**AW: Bebauungsplan Nr. 4, 2. Änderung "Papenkamp" der Stadt Brakel,
Ortschaft Bellersen - Frist: 18.03.22**

im Namen der Westnetz GmbH weisen wir Sie darauf hin, das sich innerhalb bzw. am Rande des Geltungsbereiches der o.g. Änderungen Gasversorgungsleitungen unserer zuständigen Fachabteilung befinden.

Leitungsauskunft

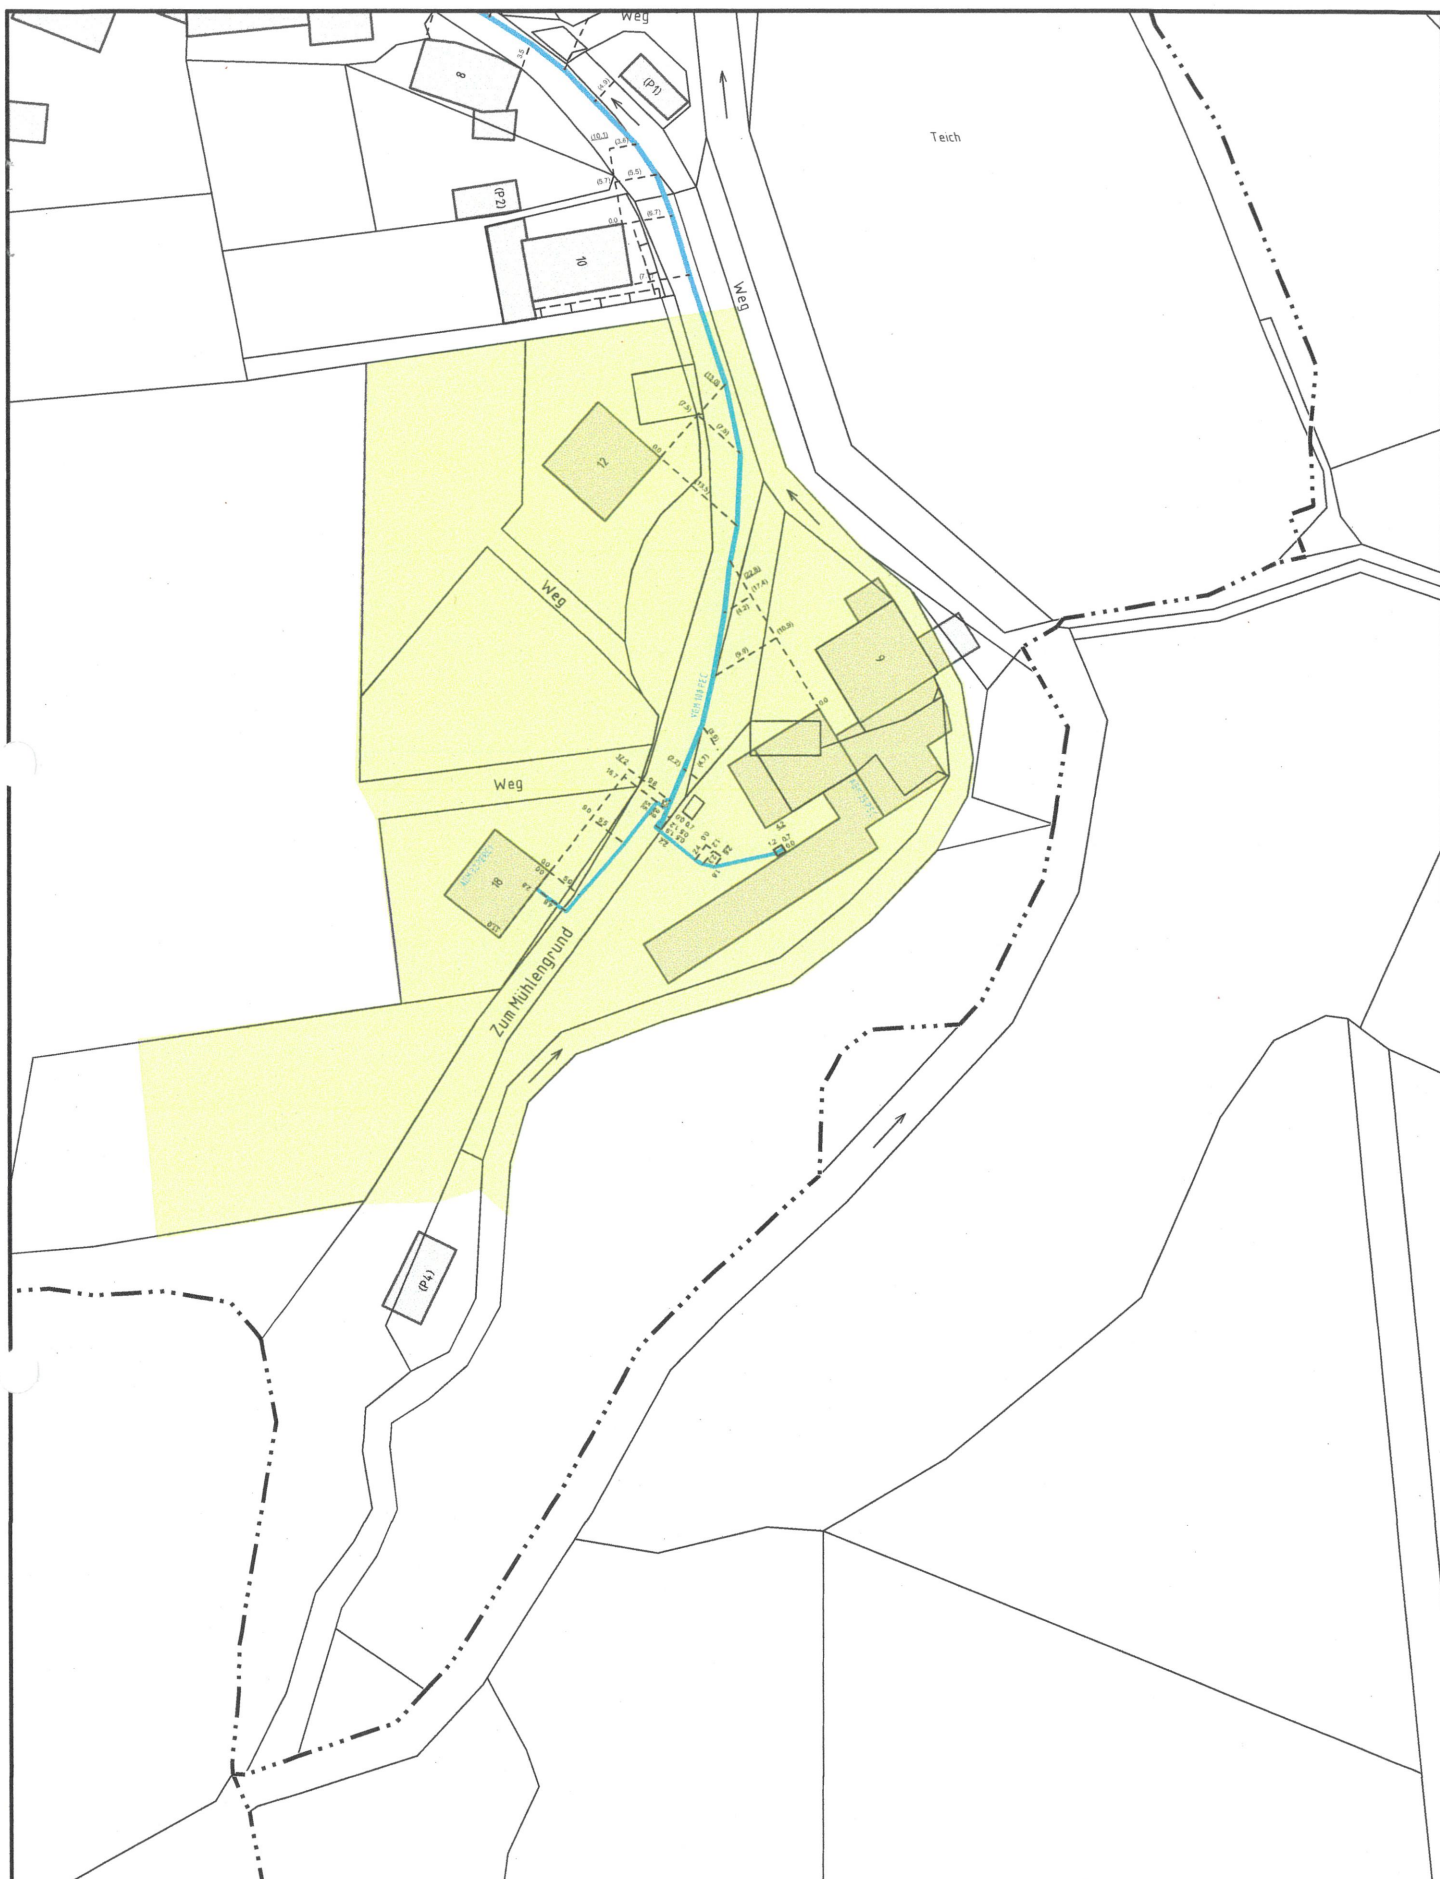
Alle Maßnahmen, die den ordnungsgemäßen Bestand und Betrieb gefährden, dürfen nicht vorgenommen werden.

Konkrete Aussagen zu Leitungsanpassungen können an Hand der Übersichtspläne noch nicht getroffen werden.

Es muss weiter geprüft werden, ob an Hand der Ausbaumaßnahmen das Gasversorgungsnetz aus dem geplanten Baufeld erweitert bzw. geändert werden müssen, um später z.B. geplante Baugrundstücke zu erschließen.

Um spätere Störungen zu vermeiden, sind bei Anpflanzungen von Bäumen die Abstände von 2,5 Meter zu den Versorgungsleitungen einzuhalten, andernfalls sind Schutzmaßnahmen nach Anweisung unserer Netzbezirksstelle vorzusehen.
